資料－2 水門の景観検討について

外尾川水門 景観配慮方針

外尾川水門の景観設計について平野准教授に指導を頂いた。

外尾川水門 景観配慮方針

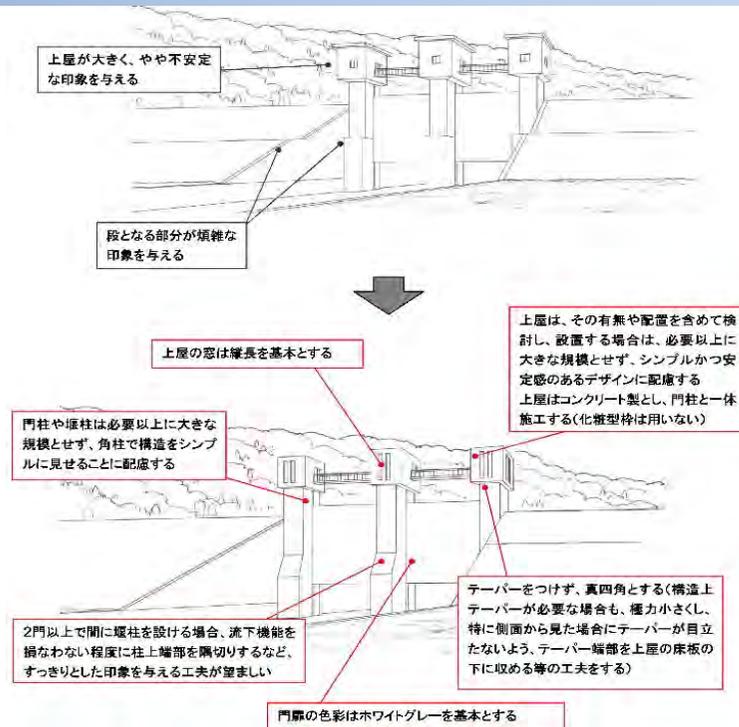
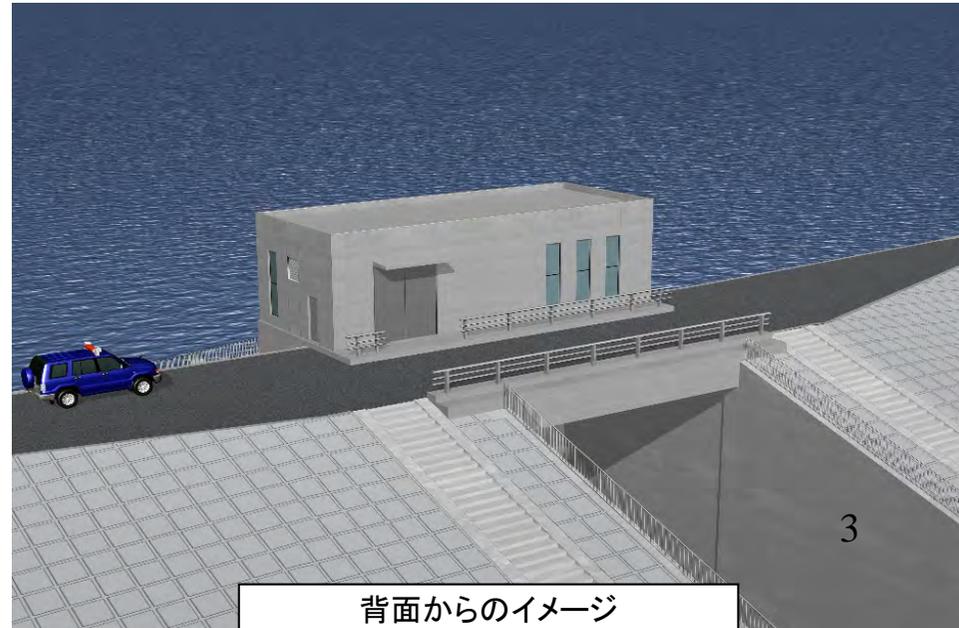
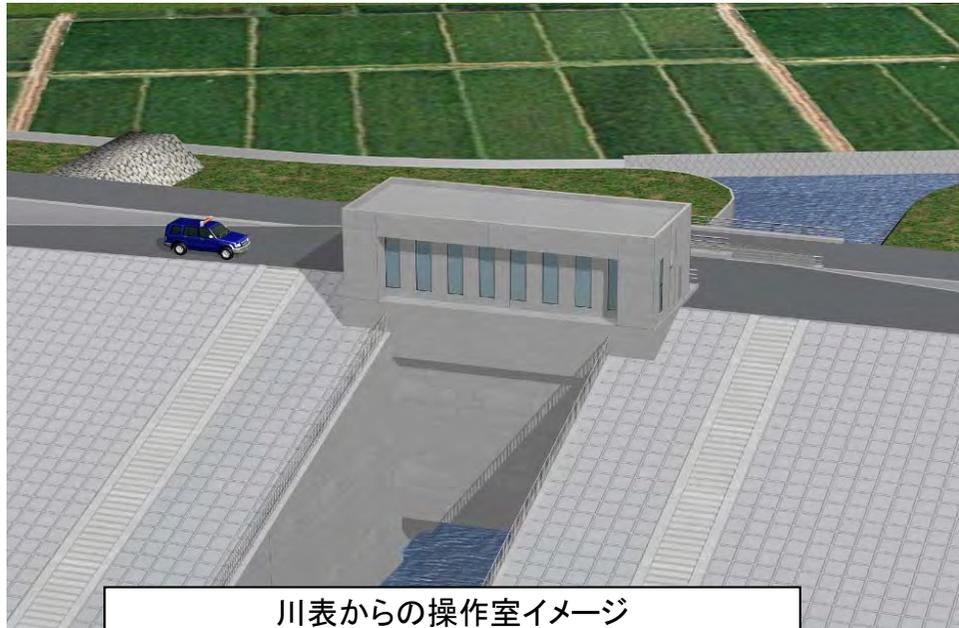
- 原案では、操作室と門柱の一体化が図れていないことから、水門であることがわかりやすいデザインとするのが良い。そのため、「門」が強調されるデザインにすること。
- 門柱を40cm程見えるようにし、門柱と操作室がフレームとなるようにして下さい。
- 操作室の底版を切り欠き、門型を強調し、カーテンウォールは切り欠き面より奥にして下さい。
- 操作室の窓は柱の端部から離れた位置から設置して下さい。
- 低水護岸は、翼壁の構造に合わせ、角ばった形状として下さい。
- 堤防天端の管理橋は、段落とし+テーパーとして下さい。

【上屋構造】
川表翼壁を広げ、門柱と操作室がフレームになるように、操作室底版もセットバックする。

【窓】
セットバックした端部から離れた位置から等間隔で設置する。

【低水護岸】
川表翼壁と同様に角張った構造とする。

外尾川水門 構造図対比(参考)

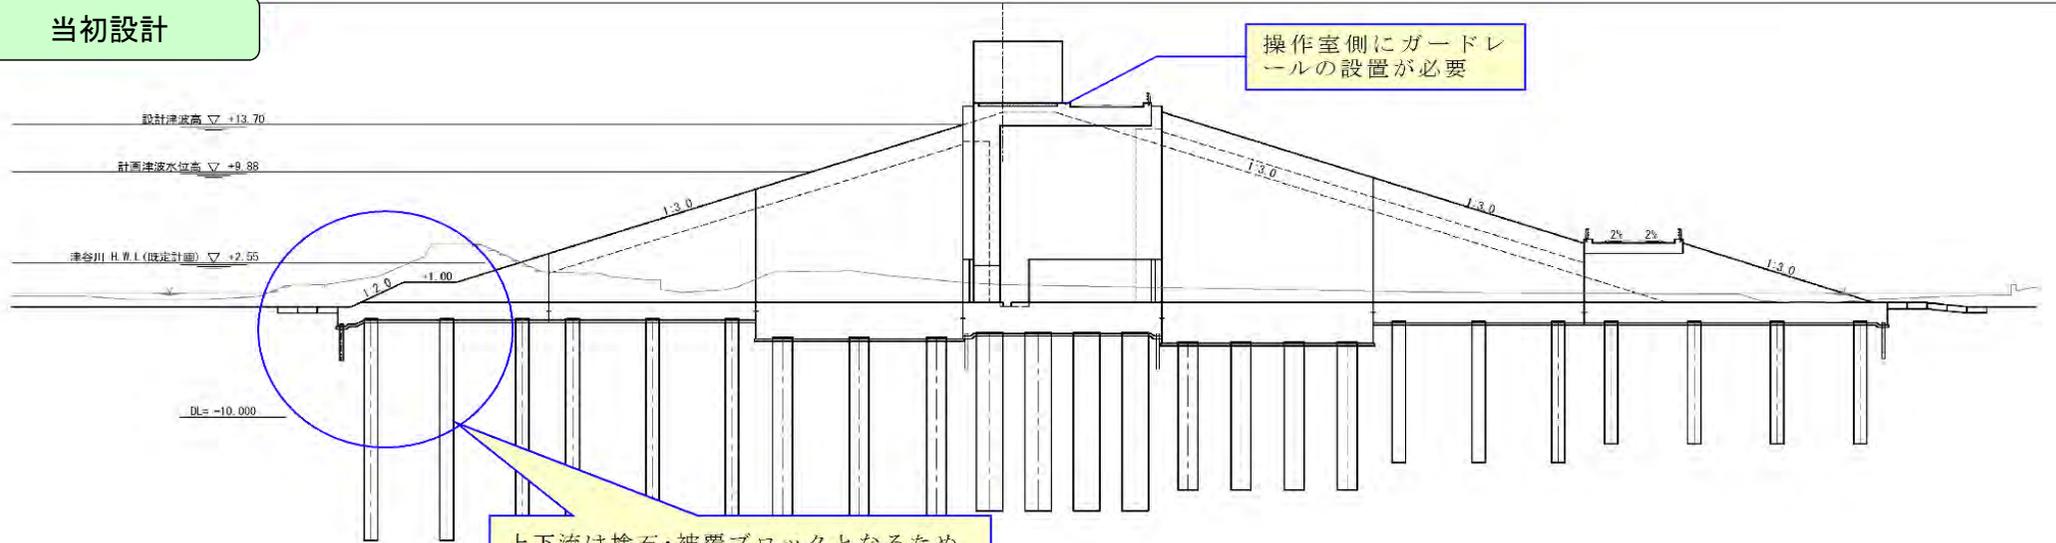
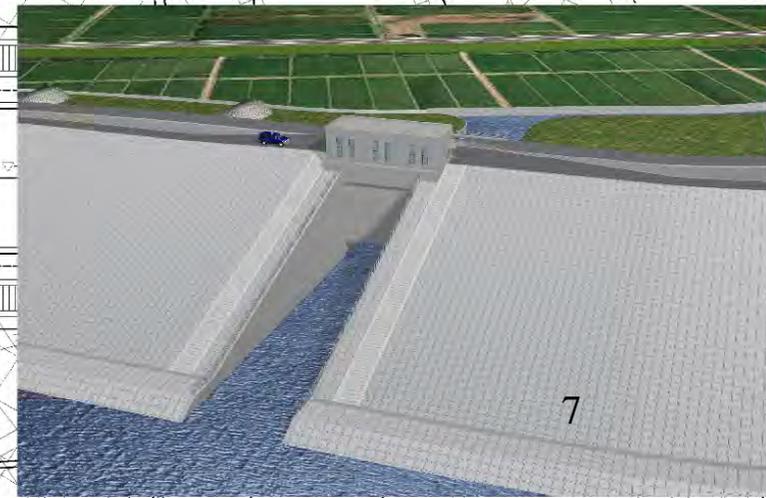
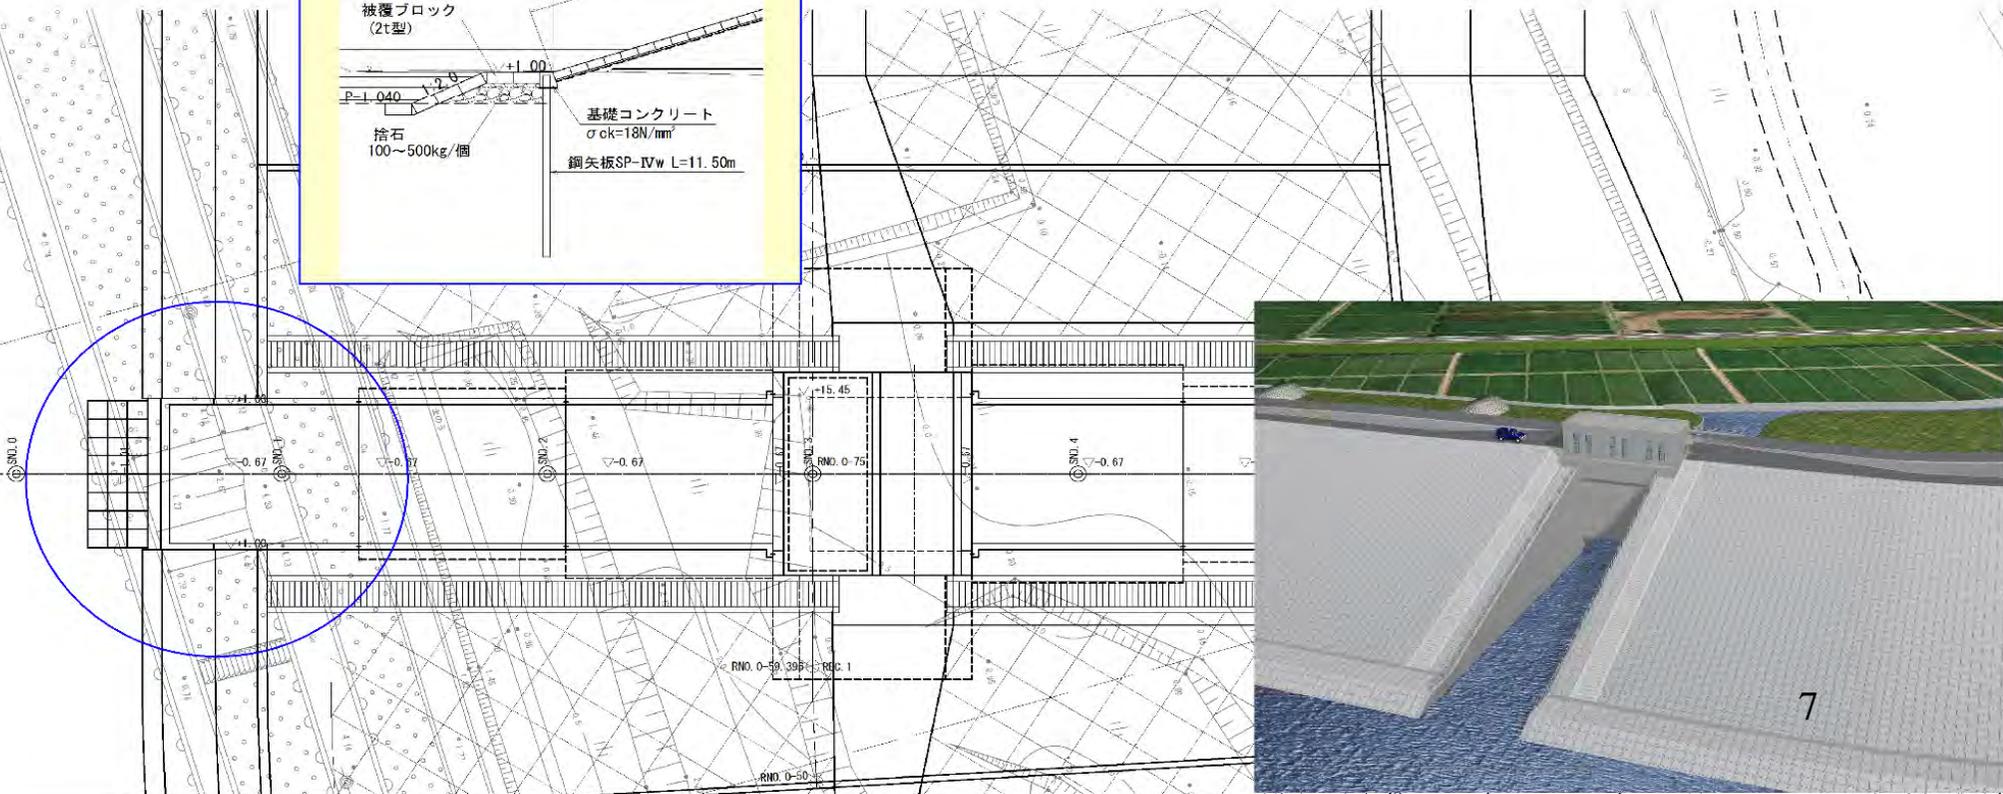
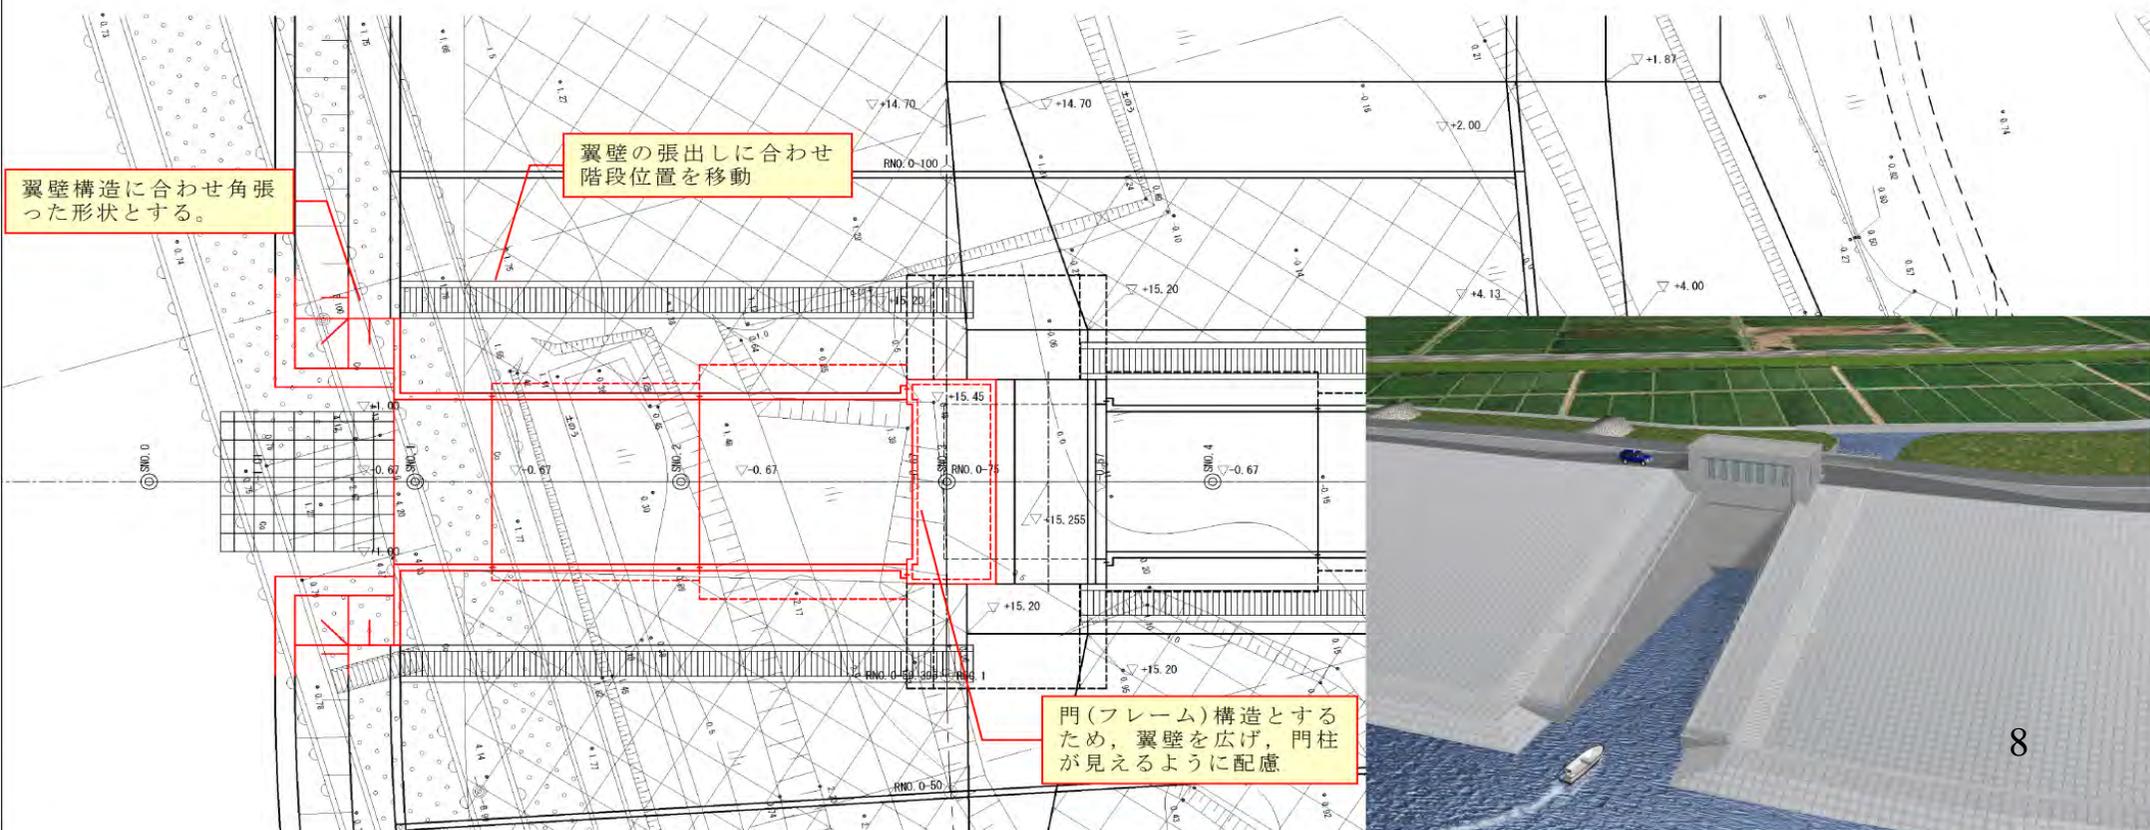
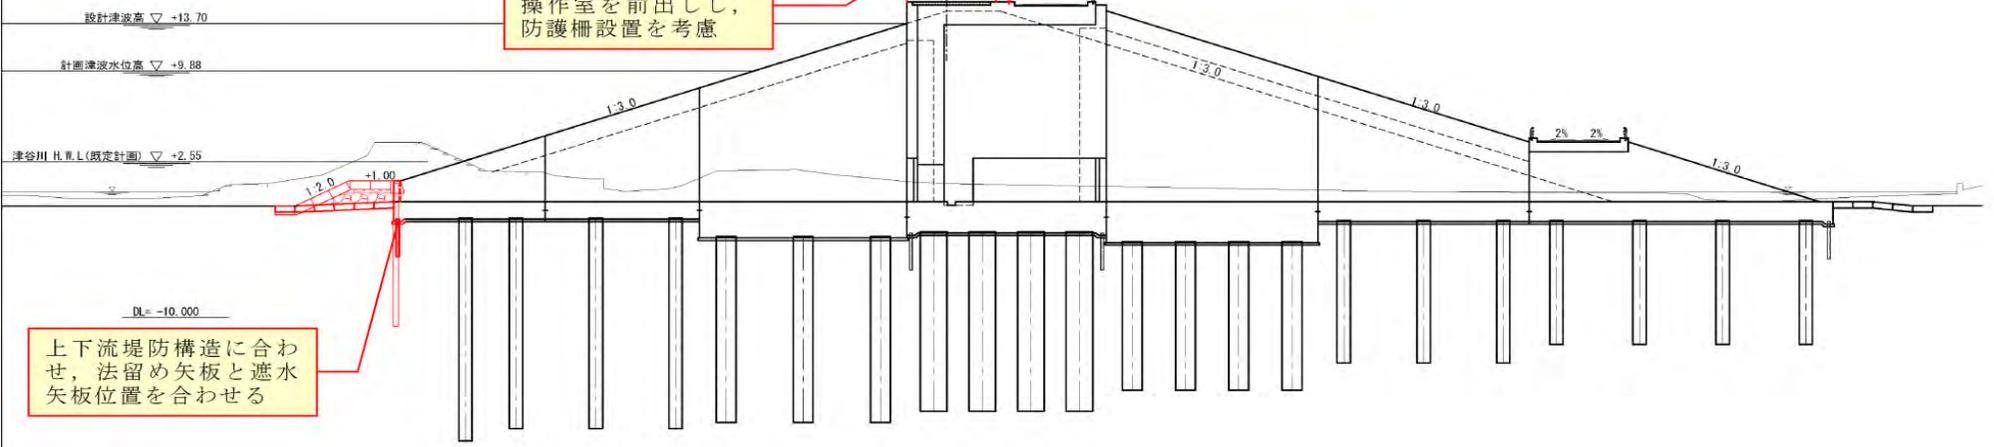
項目		問題点	対策(案)
川表翼壁		翼壁が定規断面との交点までとなっており、上下流の捨石が流された際に翼壁端部が剥き出しとなる。	水門の川表翼壁は、高水敷との交点までとし、上下流の法留め工と合わせた位置とする。また、低水護岸形状は、翼壁の張出し構造に合わせ角張った形式とする。
上屋	ガードレール	上屋側にガードレール設置なし	上屋を川表側に配置し、ガードレール設置箇所を確保する。
	機材搬入口	開閉機は幅 2.1m 以上であり、搬入口 2.0m では搬入困難である。また、開き戸であるため、堤防管理用通路の建築限界に影響する。	搬入口を 3.0m とし、引戸構造とする。操作盤等の配置より搬入口の位置をサイドに移動する。
	昇降階段・ひさし	堤防管理用通路の建築限界に影響する。	ひさしは建築限界に影響しない範囲に設置し、昇降階段は設置しないこととする。
構造図

上下流は捨石・被覆ブロックとなるため、翼壁の位置は高水敷(小段)とまでとする

蕨野川排水樋門 構造図

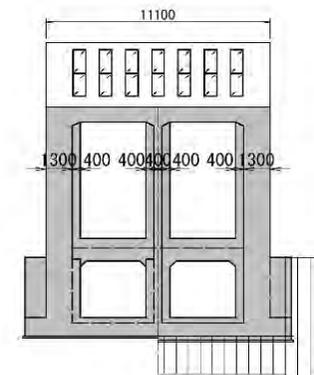
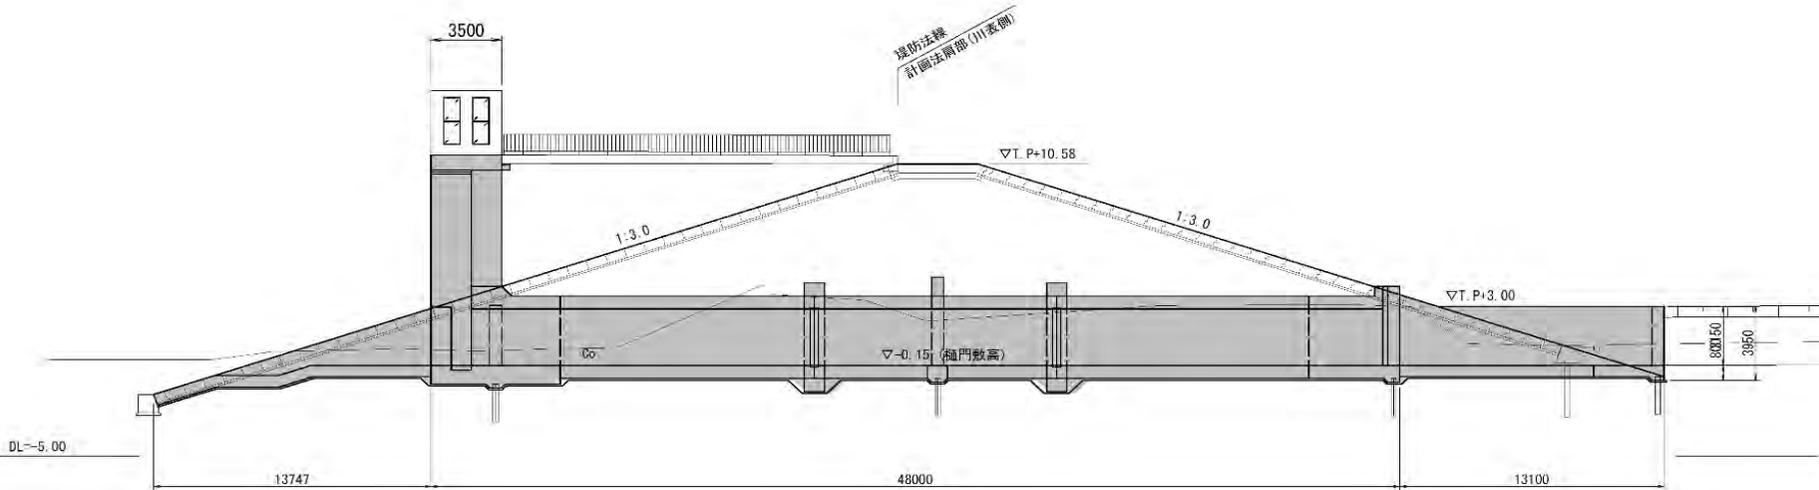
・操作台張り出し構造は、不安定な印象を与える要因となりやすい

上屋と門柱を一体構造とし、不安定な印象を緩和

蕨野川排水樋門 景観配慮方針

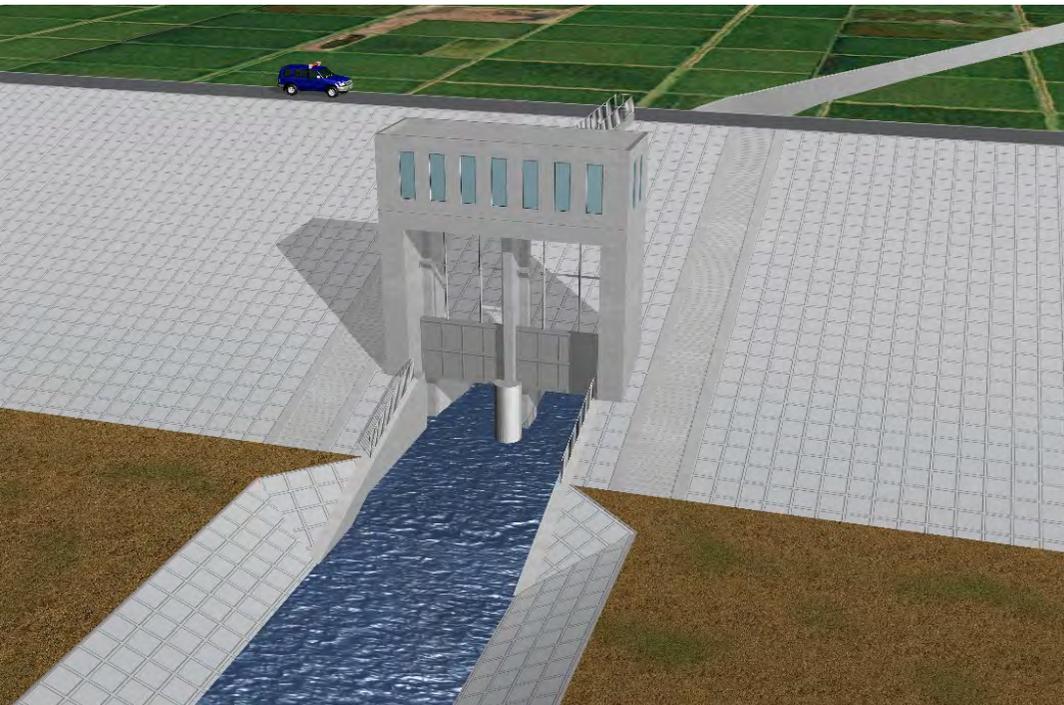
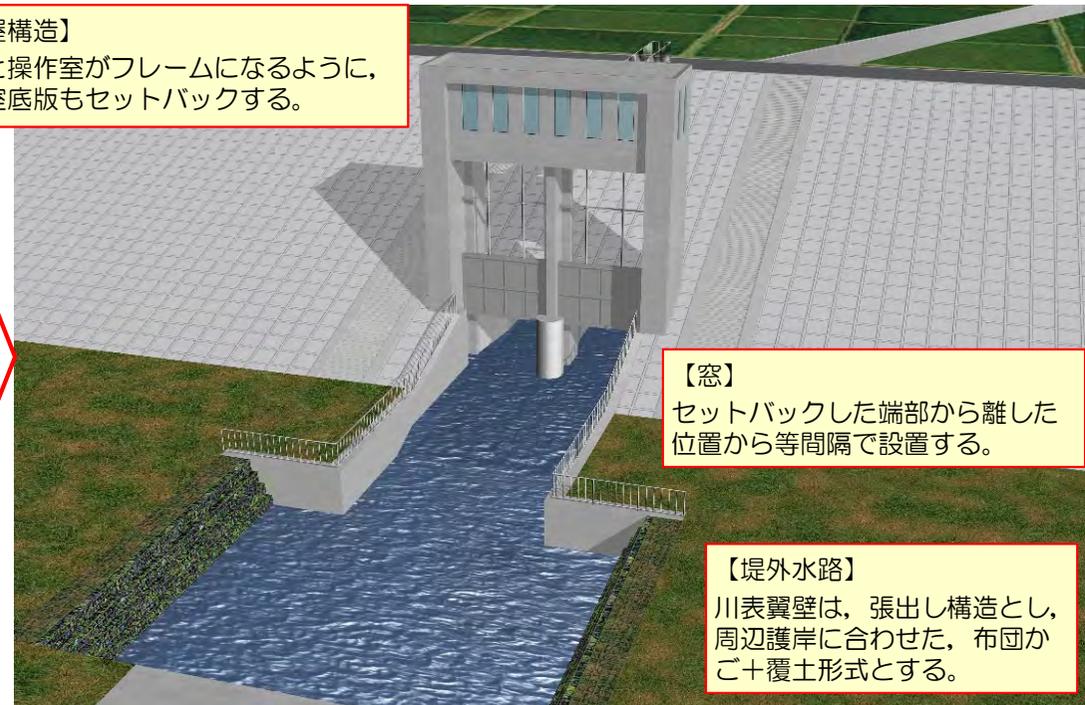
- 外尾川水門と同様に，操作室中央部をセットバックし，「門」が強調されるデザインにすること。
- 翼壁は，外尾川水門と同様に張り出し構造として下さい。
- 堤外水路の構造は，周辺の護岸形状と合わせ，布団かご+覆土として下さい。

【上屋構造】
門柱と操作室がフレームになるように，
操作室底版もセットバックする。

【窓】
セットバックした端部から離れた
位置から等間隔で設置する。

【堤外水路】
川表翼壁は，張り出し構造とし，
周辺護岸に合わせた，布団か
ご+覆土形式とする。
